- ANT. :
1. Ord. D.E. SEA N°160884 del 30 de Junio de 2016, que remite Resolución Exenta N°745/2016 que da inicio a proceso de revisión de la RCA N°2603/2005, que aprobó ambientalmente el EIA del proyecto "Suministro, Construcción y Operación Aducción de Agua Pampa Puno".
 2. Antecedentes en medio digital, adjuntos en CD.

MAT. : Se pronuncia sobre los antecedentes referidos al proceso de revisión de la RCA N°2603/2005.

De acuerdo a la información remitida por vuestro Servicio, en relación con el proceso de revisión de la **RCA N°2603/2005** que calificó favorablemente el EIA del proyecto "**Suministro, Construcción y Operación Aducción de Agua Pampa Puno**", presentado por el titular Codelco, División Ministro Hales, y luego del análisis realizado por el Departamento de Conservación y Protección de Recursos Hídricos de la DGA, se requiere que el titular responda a las consultas formuladas en el capítulo 2 de este oficio:

Figura 1. Caudales de descarga hacia vega Sapunta proyectados con el modelo Abril/2016 (tomada de: Figura 2, Anexo 11).

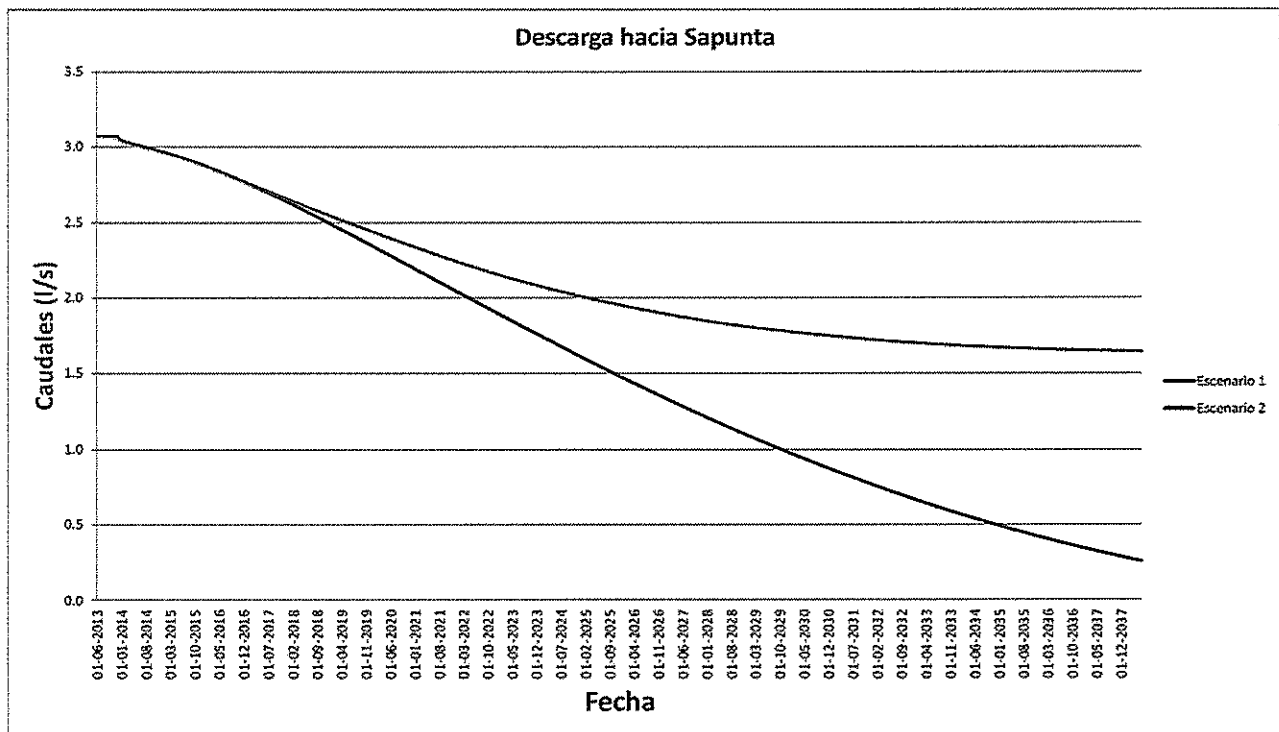
El modelo Abril/2016 muestra que el caudal de salida hacia la vega Sapunta se reducirá paulatinamente en el tiempo en cualquiera de los escenarios analizados. Para el Escenario 1, donde no se implementan reducciones a los caudales bombeados, el caudal de salida hacia la vega se reduce desde aproximadamente 3 l/s (Enero de 2014) a 0,3 l/s el año 2038. Para el Escenario 2 (con extracción total de 90 l/s hasta el año 2020), el caudal de salida hacia la vega disminuirá hasta estabilizarse en torno a 1,6 l/s en el año 2038 (ver **Figura 1**).

Estos resultados permiten concluir que las medidas de reducción de extracciones propuestas y que estarían implementadas cabalmente a partir del 31 de Agosto de 2016, lograrían reducir el efecto del proyecto sobre el caudal hacia la vega Sapunta. Sin embargo, los antecedentes aportados por el modelo no evidencian que las medidas rectifiquen en el corto o mediano plazo la tendencia de reducción del flujo hacia la vega.

Figura 2. Caudales de descarga hacia quebrada Yocas proyectados con el modelo Abril/2016 (tomada de: Figura 1, Anexo 11).

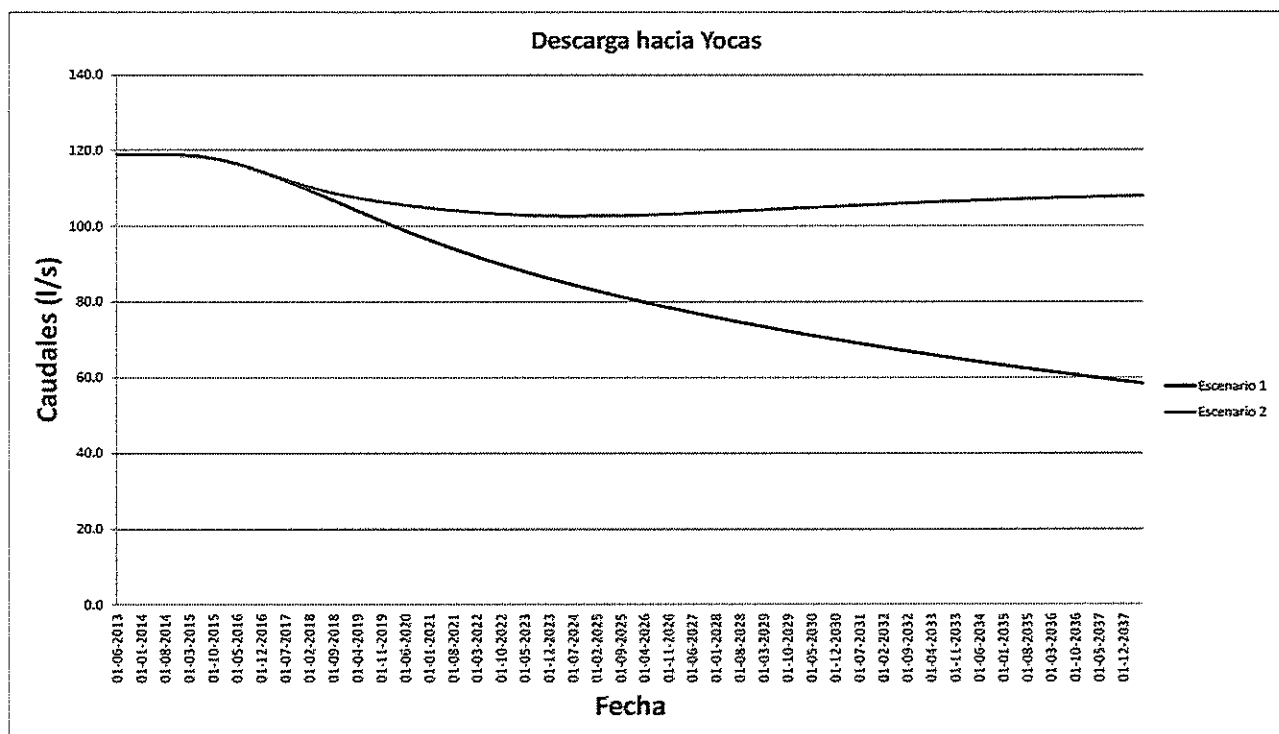
El modelo Abril/2016 muestra que el caudal de salida hacia la quebrada Yocas se reduce paulatinamente en el tiempo. Para el Escenario 1, donde no se implementan reducciones a los caudales bombeados, el caudal de salida hacia la vega se reduce desde aproximadamente 120 l/s (enero de 2014) a 58 l/s el año 2038. Para el Escenario 2 (con extracción total de 90 l/s hasta el año 2020), el caudal de salida hacia Yocas disminuirá hasta estabilizarse en torno a 103 l/s en el año 2024, para luego aumentar a 108 l/s en el año 2038 (ver **Figura 2**).

Del modelo se desprende que las medidas generan un cambio en la tendencia de reducción paulatina del flujo, ello en un plazo aproximado de 6 años después de detenidos los bombeos. Visto los resultados del modelo Abril/2016 para la quebrada Yocas, cabe señalar que, en el horizonte temporal analizado (2013 a 2038), las medidas propuestas permitirían reducir el efecto del proyecto sobre el caudal hacia la quebrada Yocas.

Figura 3. Evolución de caudales medios mensuales totales extraídos.

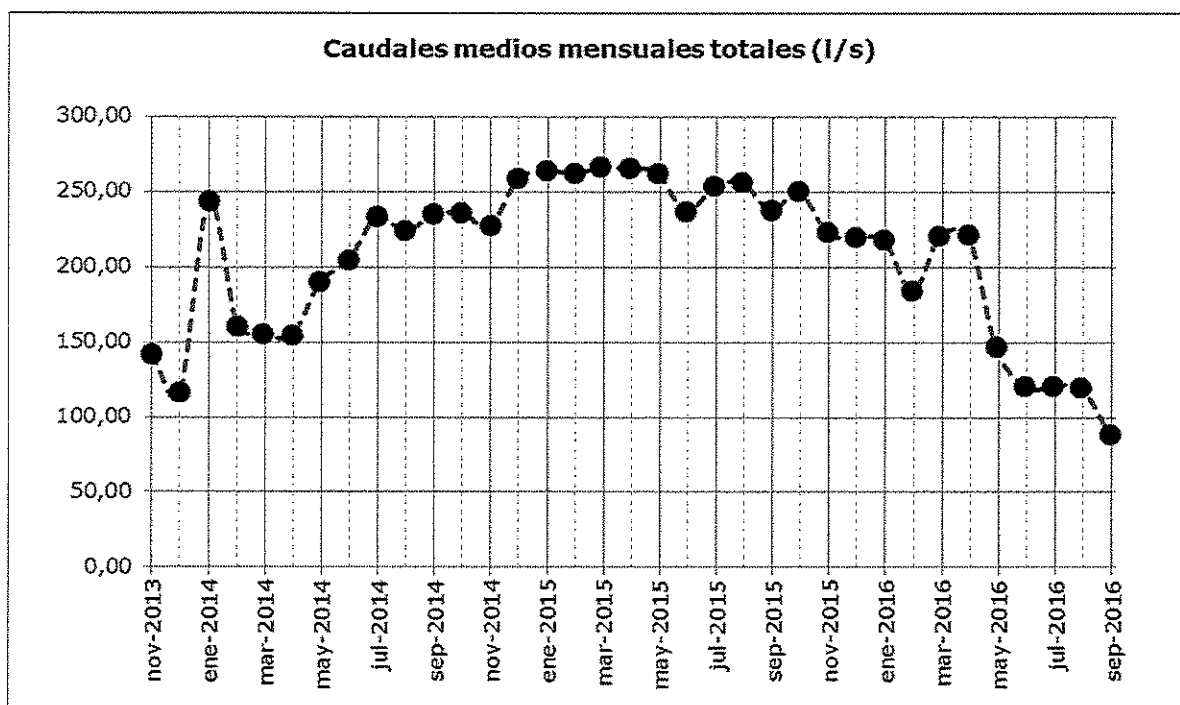
3.22. De manera de cotejar si el titular redujo o no su bombeo en coherencia con lo establecido en el Considerando 7.12.3, a partir de los reportes del Control de Extracciones se computaron los caudales medios mensuales totales extraídos del campo de pozos (ver **Figura 3**).

De la gráfica anterior, se aprecia que, en Marzo de 2014, primera fecha en la que el titular debió proceder con la implementación de la medida del Considerando 7.12.3, no se redujo en 50 l/s la explotación respecto del bombeo total del mes anterior. Desde la misma fecha anterior y durante el año 2014, periodo en el que además existen otros pozos que ven infringido su umbral por al menos 3 meses consecutivos, se observa en general un aumento de los caudales mensuales extraídos.

Figura 4. Descensos observados y calculados en el pozo PUNO 16 mediante el modelo numérico actualizado al segundo año de operación (tomado de: Figura 2.3, Anexo 6).

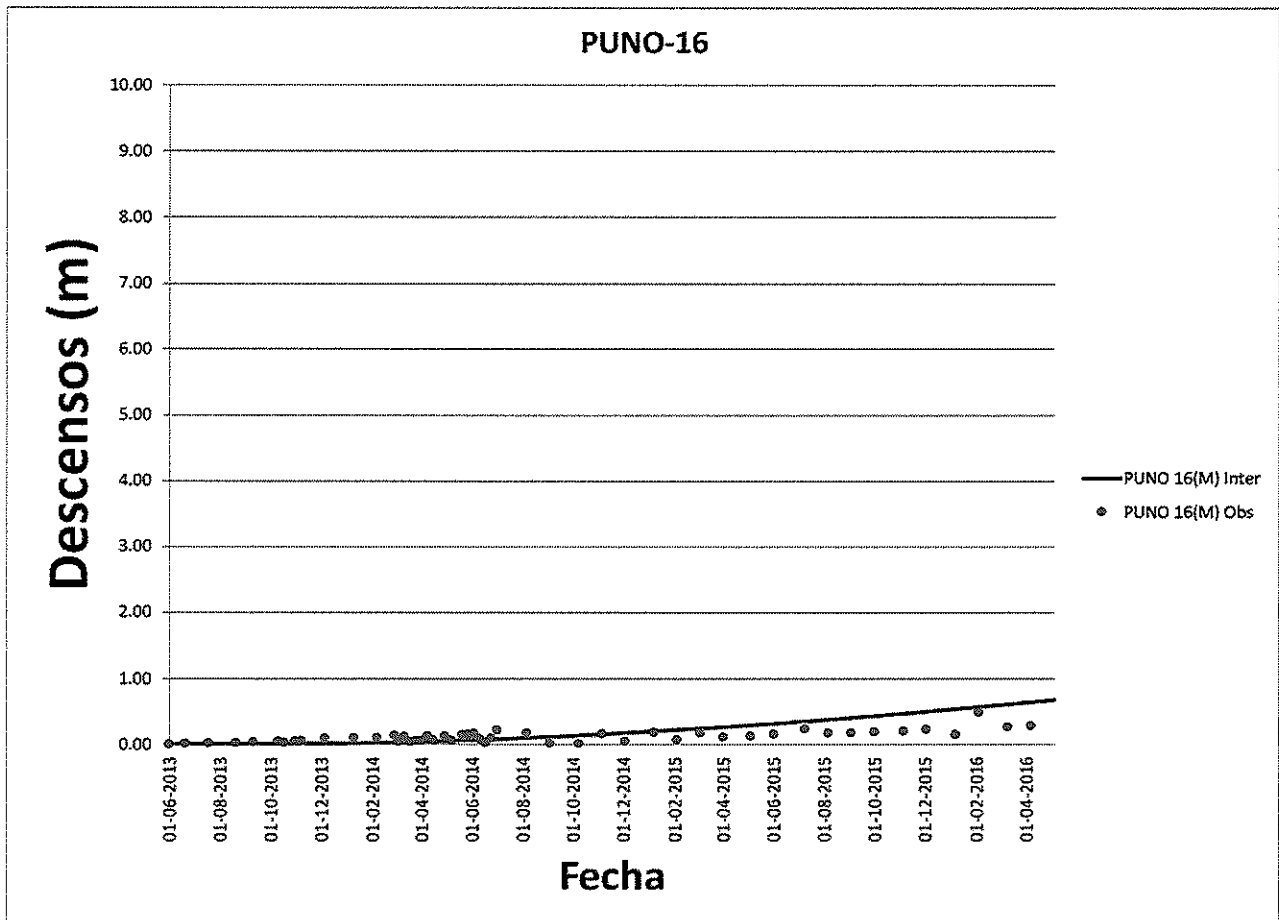
3.25. En el Anexo 6. Informe ejecutivo actualización modelo Pampa Puno, segundo año de explotación, sin fecha, se incluyen gráficas con datos de niveles observados y simulados para los siguientes pozos, a saber: PUNO 16, PUNO 15, PUNO 17, PUNO 18, PUNO 1E, PUNO 2E, PUNO 8B, PUNO 13, PUNO 19, PUNO 21, YOCA 8, YOCA 9, PUNO 5E, PSAP 1, PSAP 2 y PSAP 3. De los pozos anteriores, el pozo PUNO 16 es el único que se ubica a más de 5 km al sur de los pozos PUNO 1E, PUNO 2B y PUNO 3E. La siguiente gráfica (ver **Figura 4**), extraída del

citado Anexo 6, muestra los descensos observados y simulados en el pozo PUNO 16. En ella se evidencia que desde Diciembre de 2013 (mes en que se inicia la operación del campo de pozos, de acuerdo a lo informado por el titular) los descensos medidos comienzan a aumentar. Durante el año 2015 los descensos fueron aproximadamente de 20 cm. En el año 2016, por su parte, se evidencia que en el mes de Febrero el descenso medido alcanzó los 50 cm y luego disminuyó en torno a los 30 cm, lo que se entiende el titular asimila como un descenso aproximado de 40 cm.
